# 大型バスの車体装置（左側ミラーステー）のリコールについて

平成 27年1月29日

## リコール届出番号3509

# 改善箇所説明図

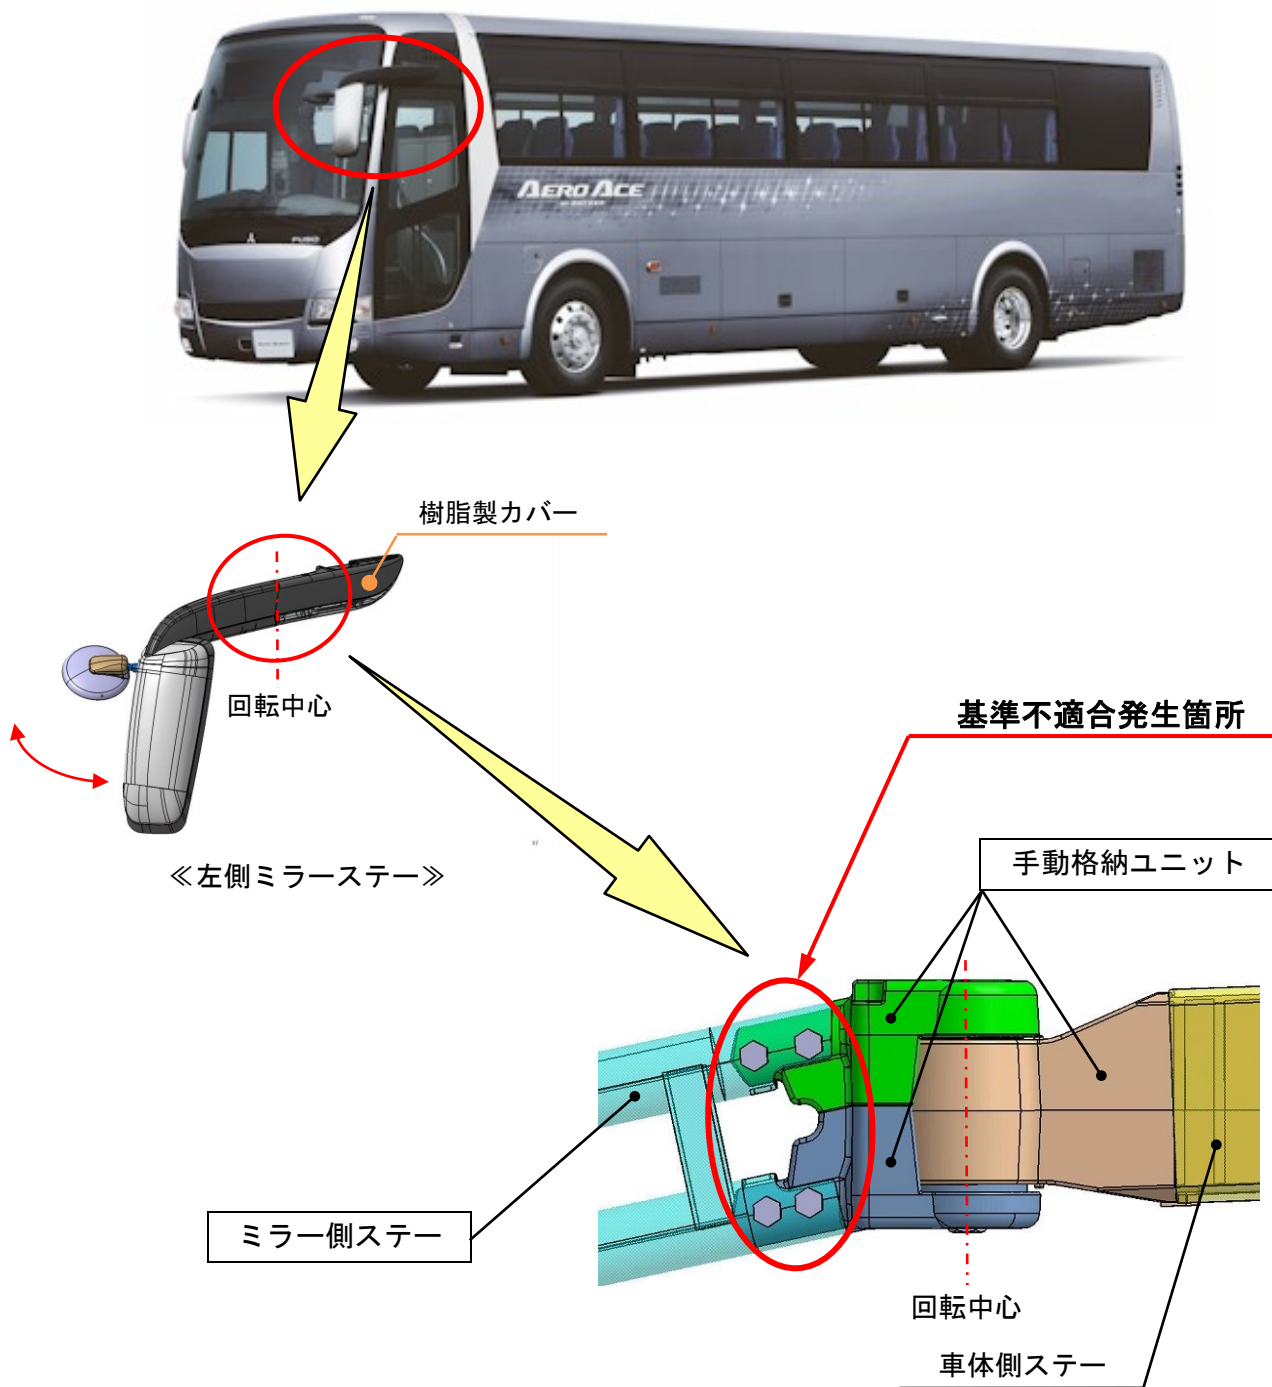
大型観光バスの手動格納式左側ミラーステーにおいて、組立方法が不適切なため、ミラー側ステーの取付ボルトの軸力が弱いものがある。そのため、走行時の振動等により手動格納ユニットのミラー側ステー取付部に亀裂が生じ、そのままの状態で使用を続けると、亀裂が進展して、最悪の場合、左側ミラーが脱落するおそれがある。

全車両、手動格納ユニットとミラー側ステーを対策品に交換する。

注：□ は、交換部品を示す。
